Objet : Rapport des modifications apportées à la carte du zonage réglementaire du Plan de prévention des Risques de ruissellement du Chablisien - Ligny-leChâtel

Ce rapport présente les modifications apportées à la carte de projet de zonage dans le cadre de la révision du Plan de Prévention des Risques Naturels de Ruissellement et de Coulées de Boues du Bassin versant du Chablisien (PPR du Chablisien).

Projet de zonage réglementaire

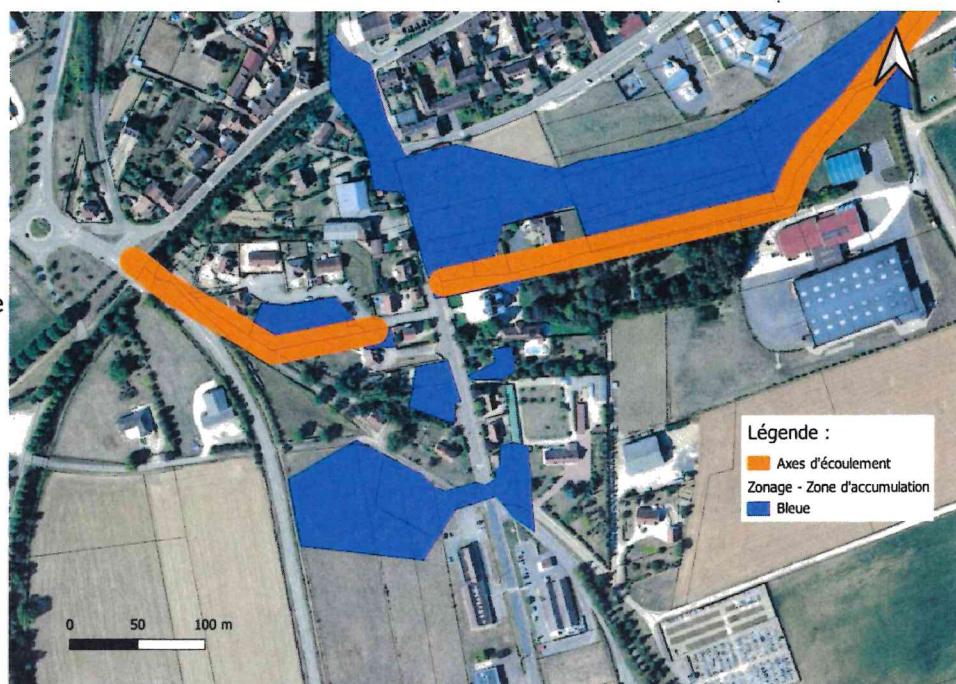
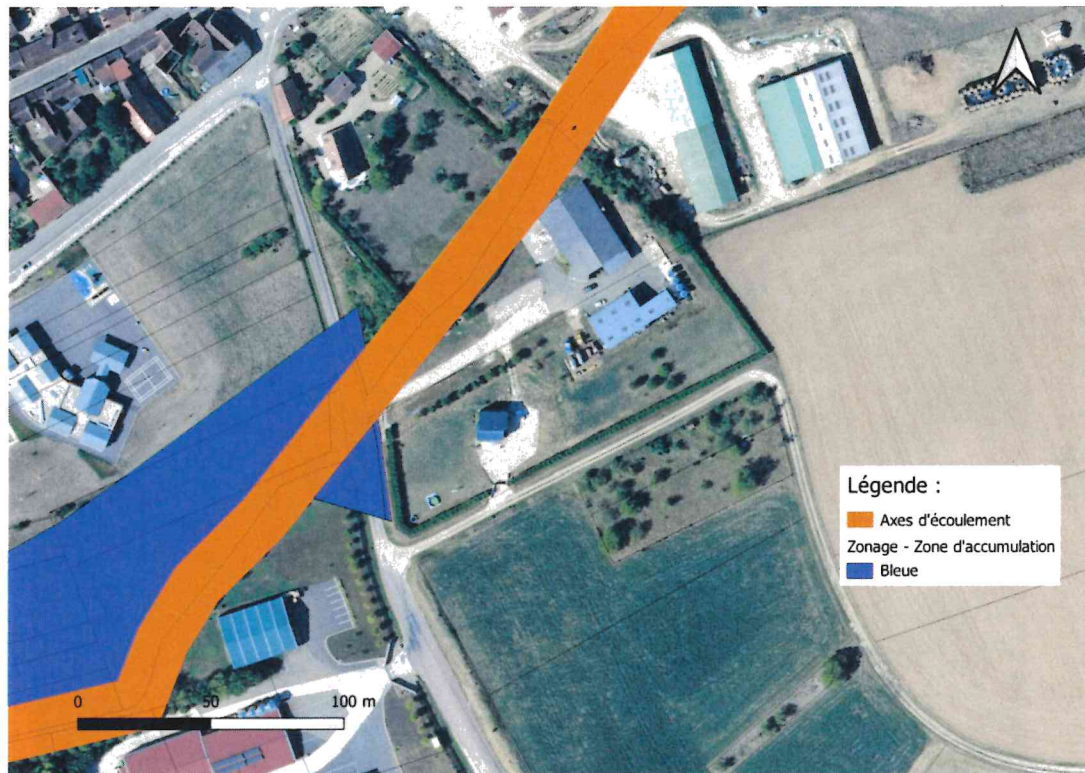
La commune de Ligny-le-Châtel souligne également que certaines habitations situées dans l'impasse Vaubertin devraient être intégrées dans une zone d'accumulation, leur sous-sol se trouvent en contrebas de la route. Au vu de la présence d'un axe d'écoulement aux abords de ces habitations, il semble cohérent que l'eau ruisselée s'engouffre dans les sous-sols situés en contrebas, et ainsi de classer ces maisons en zone d'accumulation.

Nouvelle proposition de zonage réglementaire

Calcul de dimensionnement du bassin

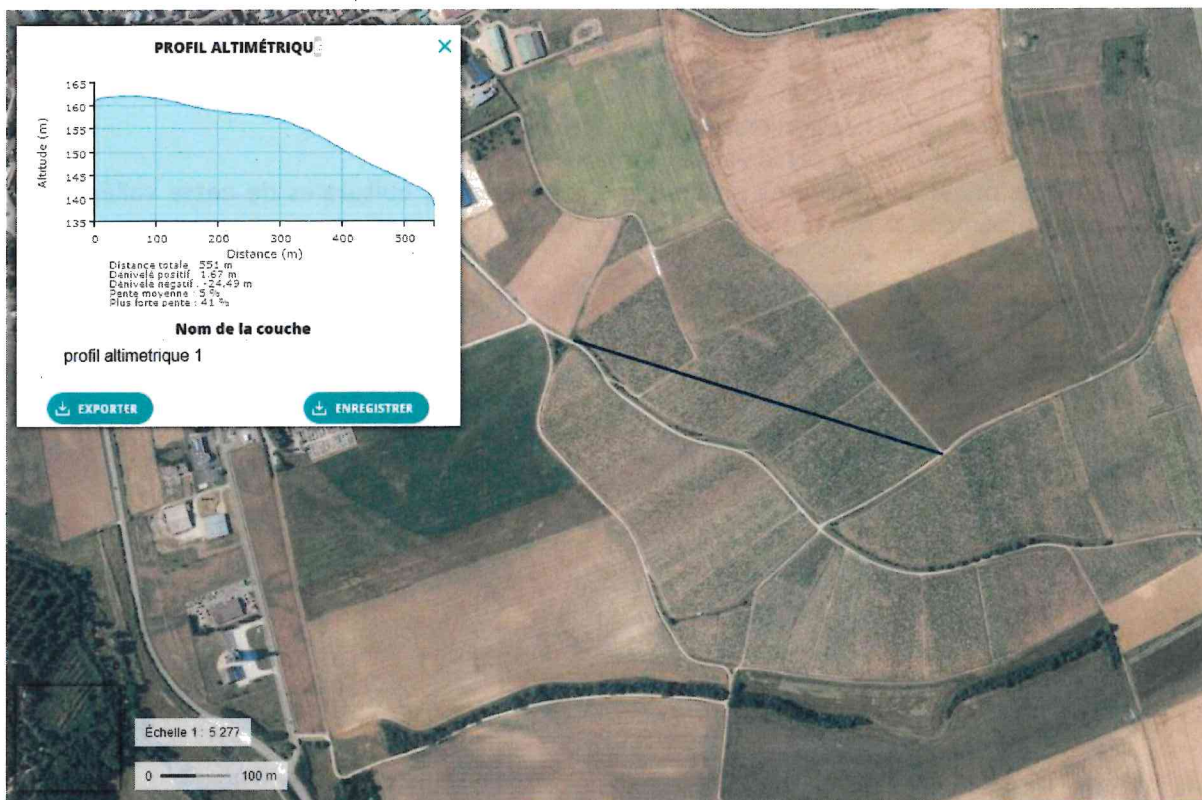
Un bassin dans cette zone a été recensé et mesuré pour savoir si son dimensionnement est suffisant pour contenir une pluie d'occurrence trentennale, et ainsi faire évoluer le zonage réglementaire.

Ainsi, le volume de rétention est de **123,37m³**.

Résultat de la méthode du BRGM

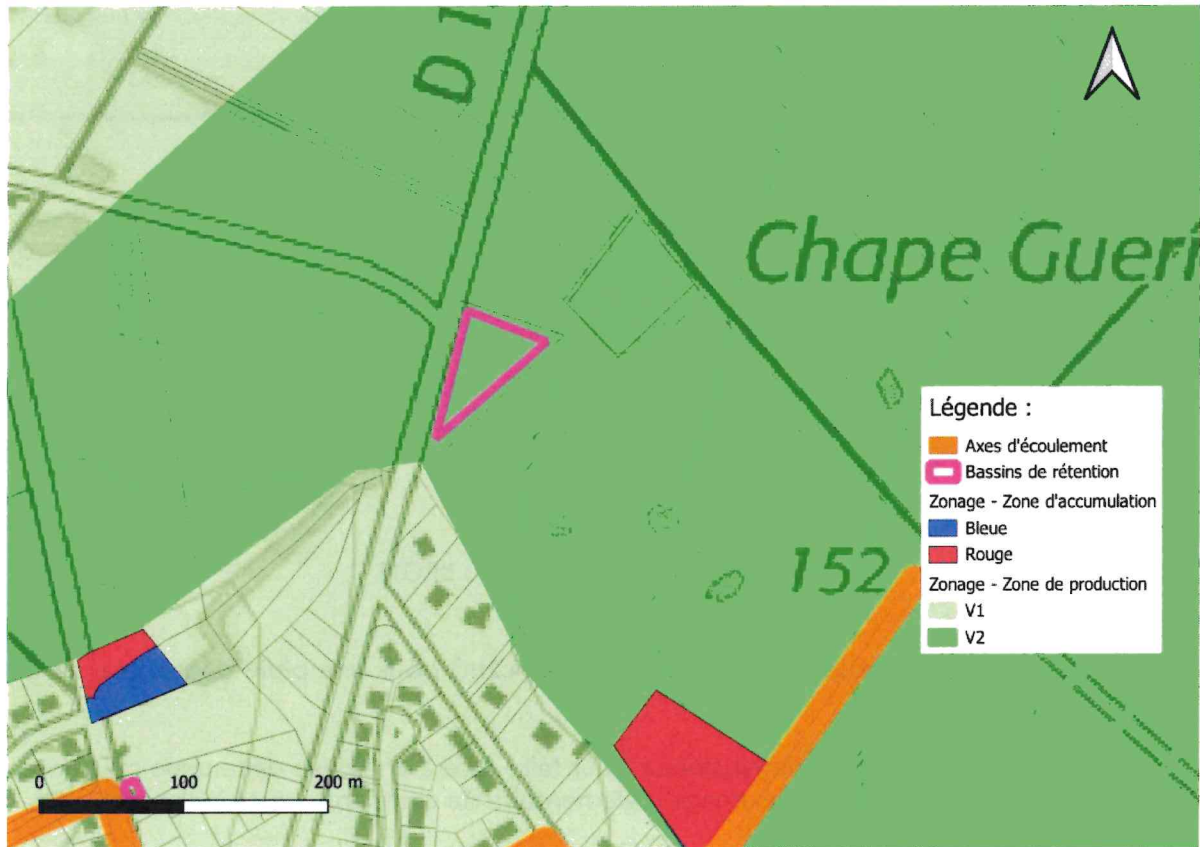
Le tableau ci-dessus indique les volumes suivants : **804,2m³** pour une pluie décennale, et **1348m³** pour une pluie trentennale.

En conclusion, le bassin **est sous dimensionné** pour faire face à une pluie décennale ou trentennale dans cette vallée. Ainsi, le niveau de zonage réglementaire de cette zone reste inchangé.

Photo du bassin

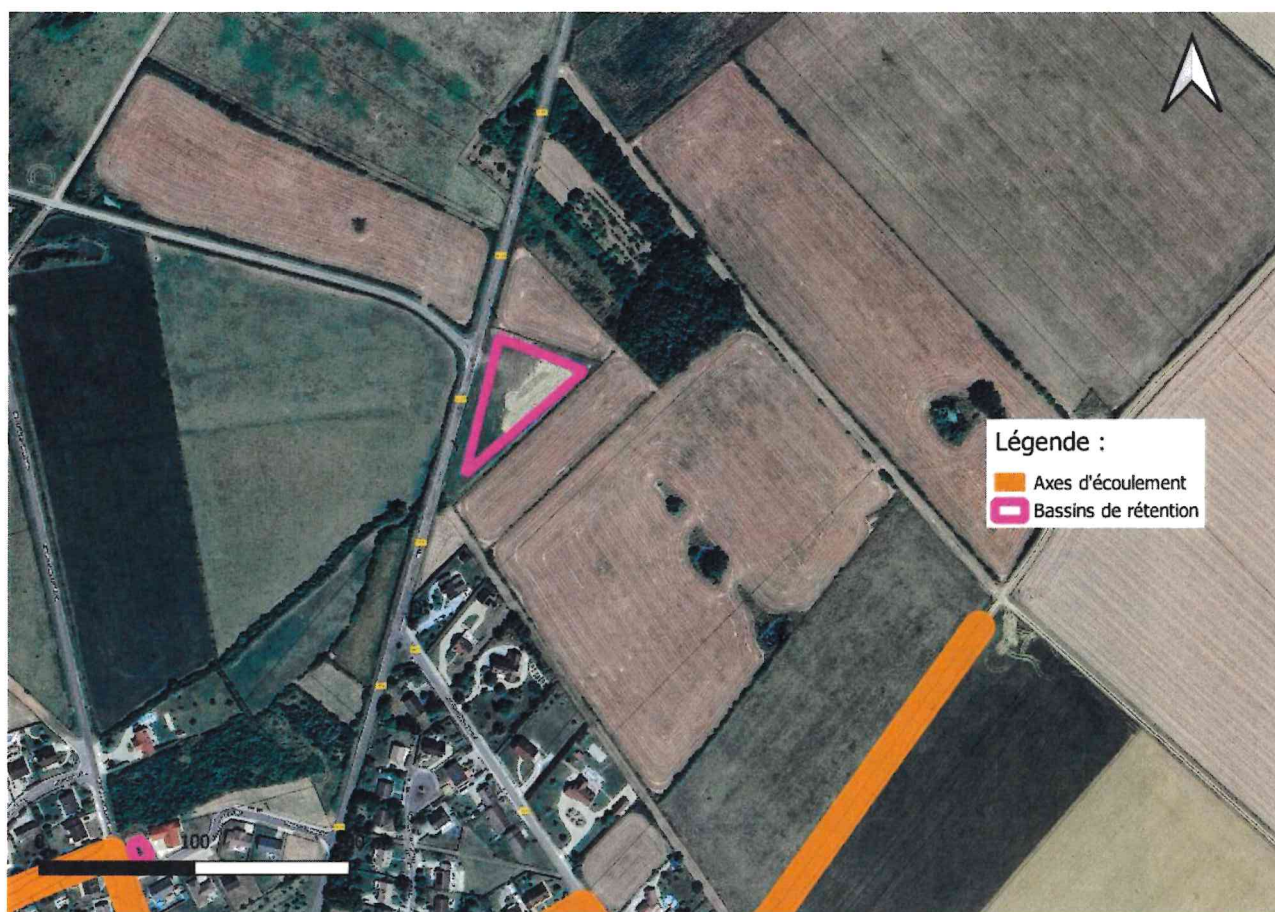
La commune de Ligny-le-Châtel a signalé la présence d'un bassin de rétention situé vers Chape Guerre. Toutefois, ce bassin n'est pas accessible, car il est entouré d'une barrière, et il n'apparaît pas sur les images satellitaires. En conséquence, il n'a pas été possible de mesurer son volume ni sur le terrain, ni à partir d'outils numériques (photos ci-dessous).

Projet de zonage réglementaire

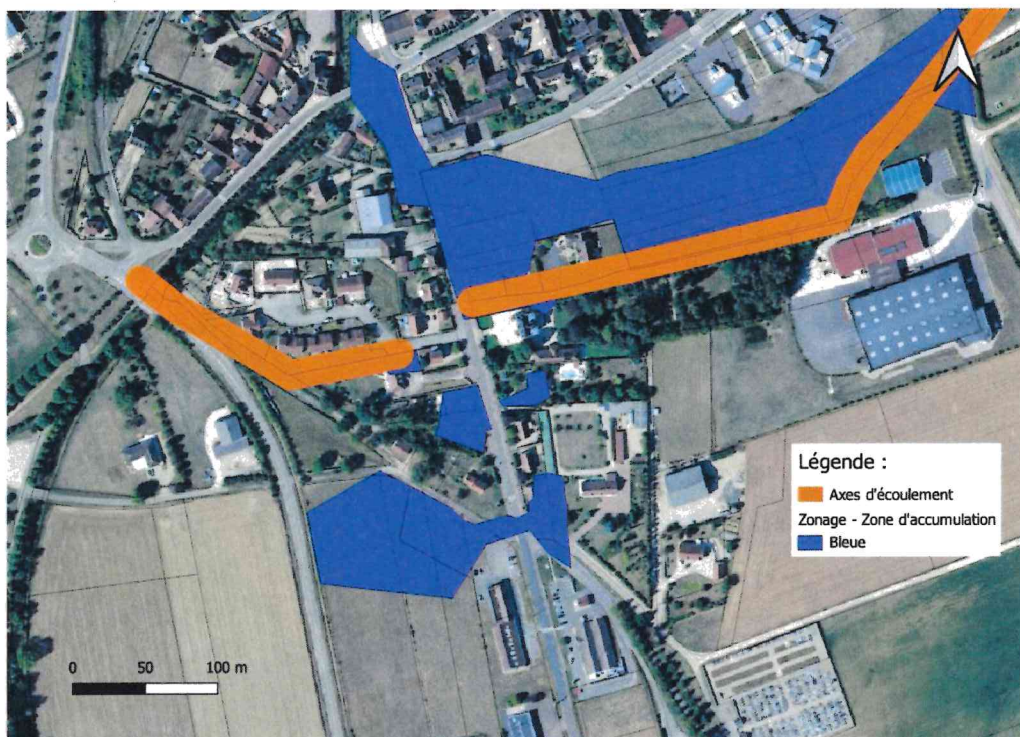
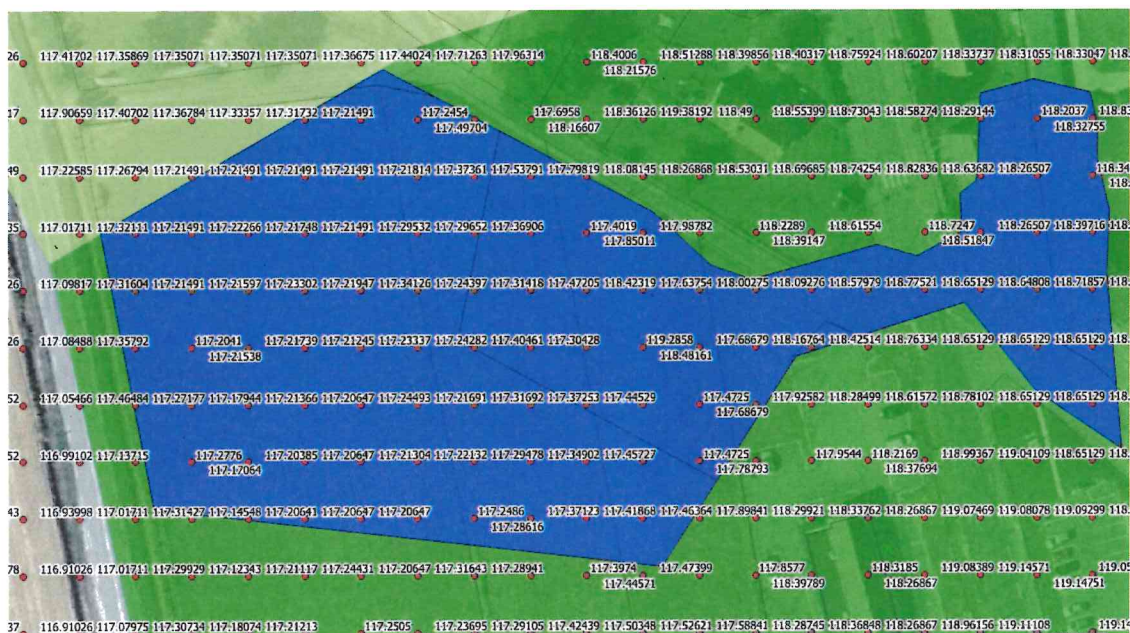
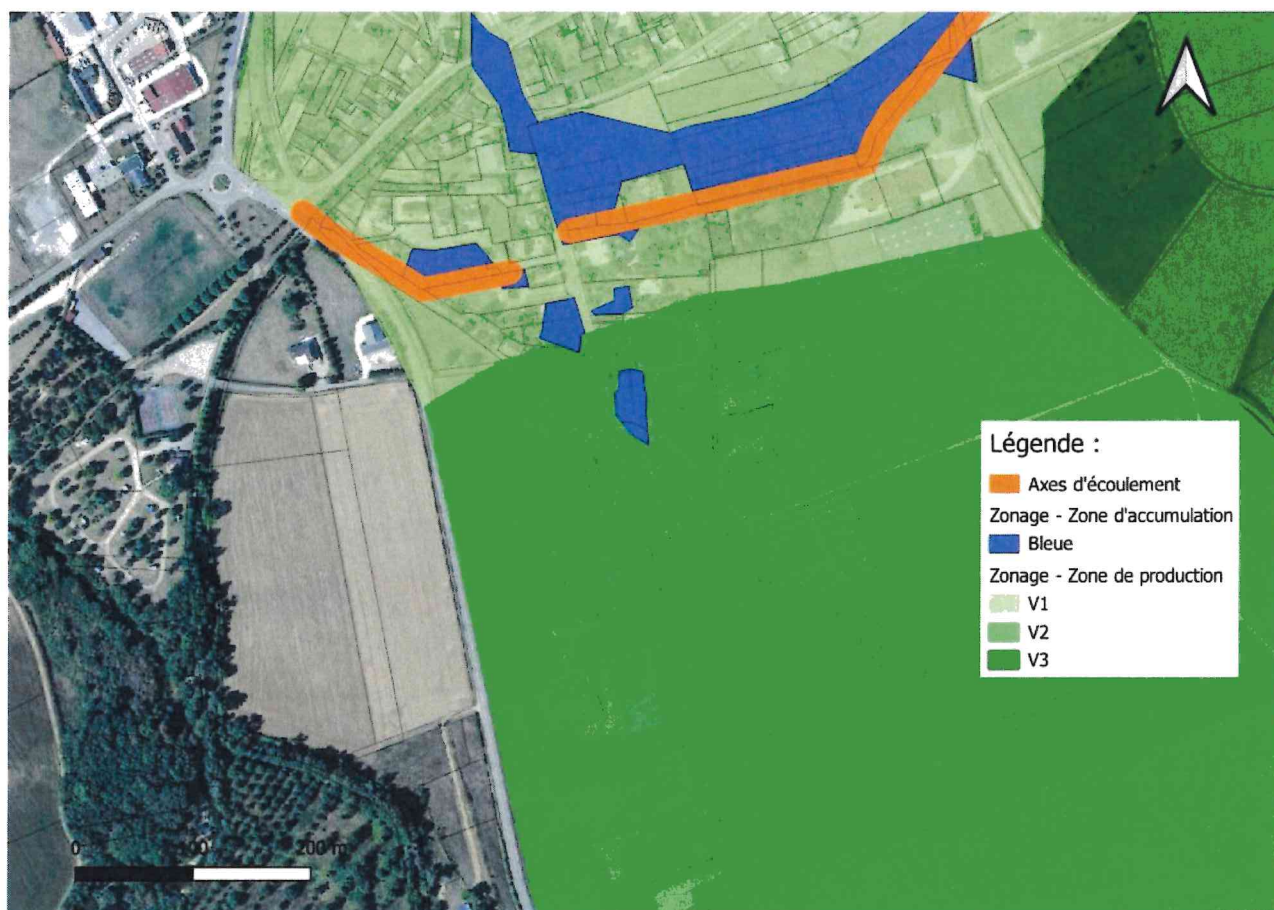
La commune de Ligny-le-Châtel précise que la zone d'accumulation, classée en bleue, localisée au-dessus de la maison de la santé n'a jamais été inondée.

D'après le Lidar, aucune zone d'accumulation n'est présente dans cet espace. En effet, le Lidar ayant évolué depuis la réalisation de la carte des aléas, les données dont on dispose maintenant sont plus précises.

Nouvelle proposition de zonage réglementaire

Projet de zonage réglementaire

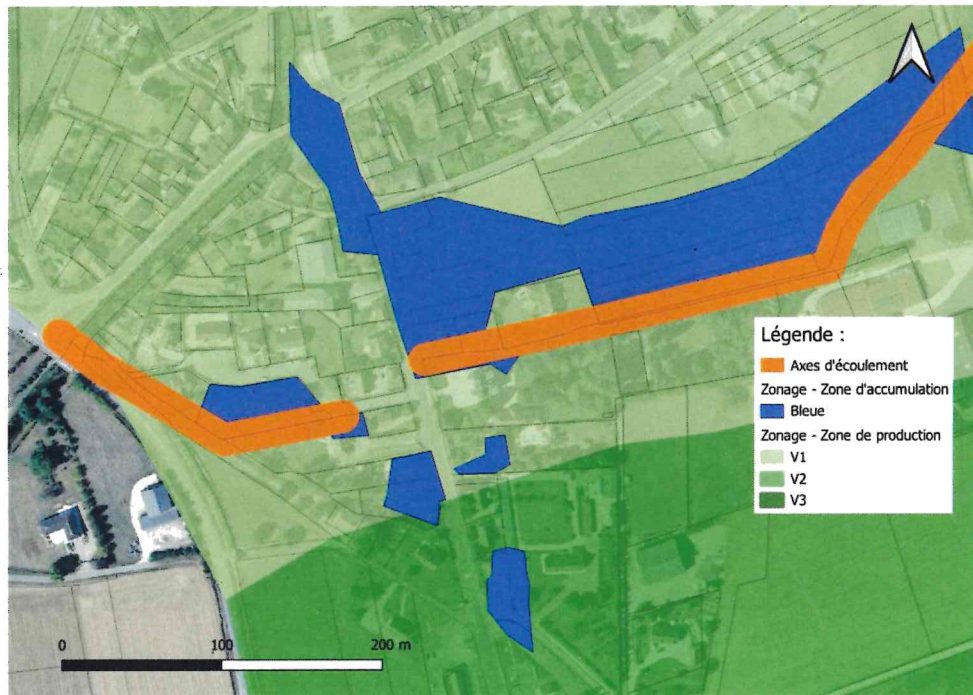
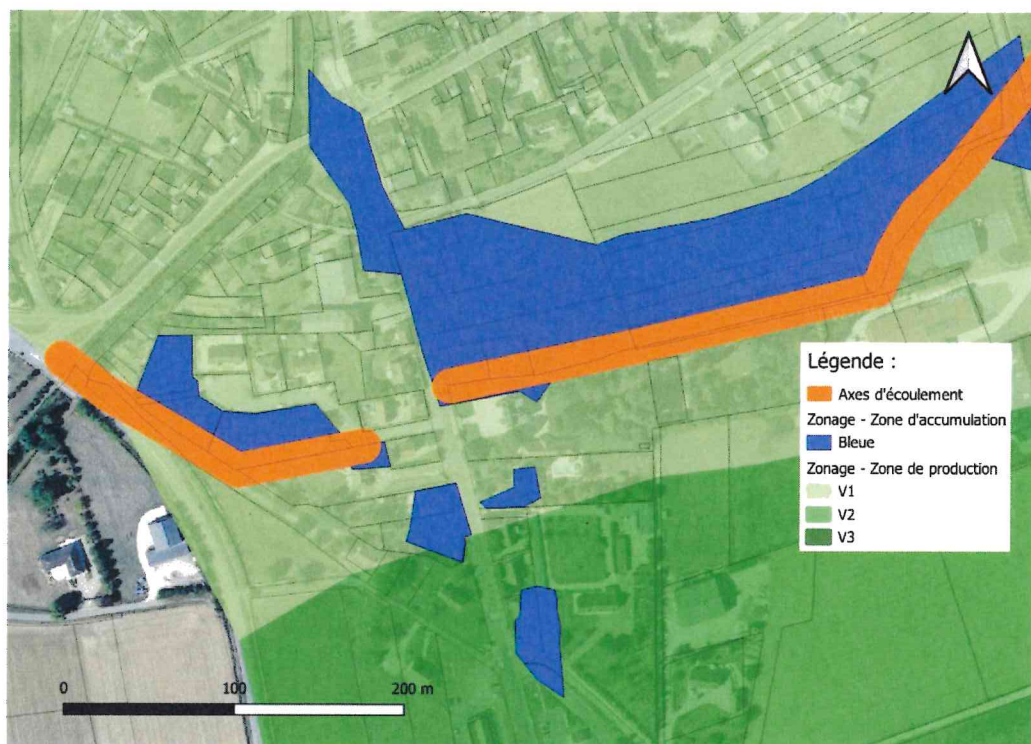
La commune de Ligny-le-Châtel indique que deux parcelles situées plus loin dans l'impasse Vaubertin sont équipées de pompe pour évacuer l'eau lors d'un orage. Ainsi, la classification de cette en zone bleue serait plus adéquat. Aussi, une parcelle située le long du rû de Vaubertin devrait être mise en bleue, car elle a été touchée par les inondations de 2016, comme l'ensemble du secteur déjà inscrit en zone d'accumulation bleue.

AU vu des précédents évènements historiques présents sur ces zones, indiquées par la mairie, il semble cohérent de classer ces secteurs en zone d'accumulation bleue.

Nouvelle proposition de zonage réglementaire
